Oggetto: Elettrodotto 380 KV Cassano – Chiari – Riquilificazione a 380 kV dell'elettrodotto aereo "Cassano – ric. Ovest Brescia", nella tratta compresa tra la SE di Cassano D'Adda e Chiari ed opere connesse.

Procedura di Valutazione di Impatto Ambientale.

Fig.1

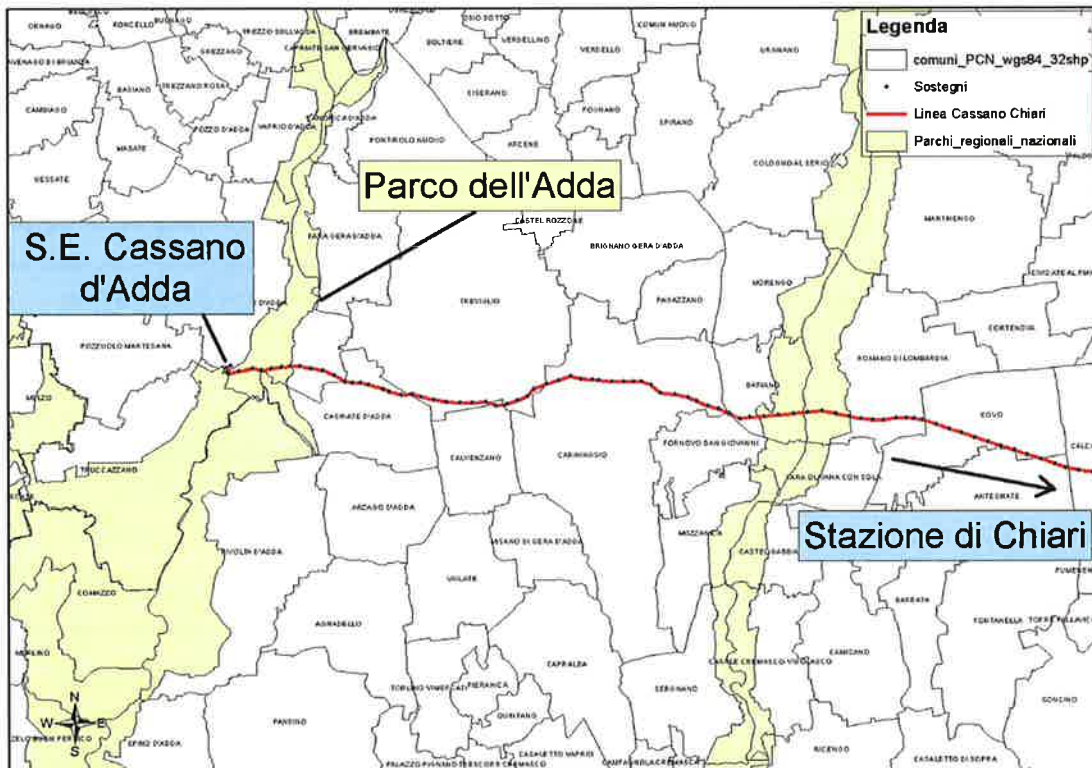
Nel percorso tra le citate stazioni elettriche di Cassano e Chiari, il parco dell'Adda Nord non costituisce un limite puntuale o zonale by-passabile modificando il tracciato dell'elettrodotto, ma una fascia di territorio che deve essere necessariamente attraversata nel collegamento tra le due stazioni (fig.1).

In ogni caso nella valutazione dei possibili punti di attraversamento, si è cercato di:

- impegnare maggiormente zone con presenza di infrastrutture, riducendo il consumo del territorio del Parco stesso;
- posizionare l'elettrodotto tra ferrovia e autostrada occupando una zona considerata di minor pregio;
- raggiungere la sezione 380 kV della stazione elettrica con il minor numero di campate possibili; ottimizzando il percorso della linea all'interno del Parco.
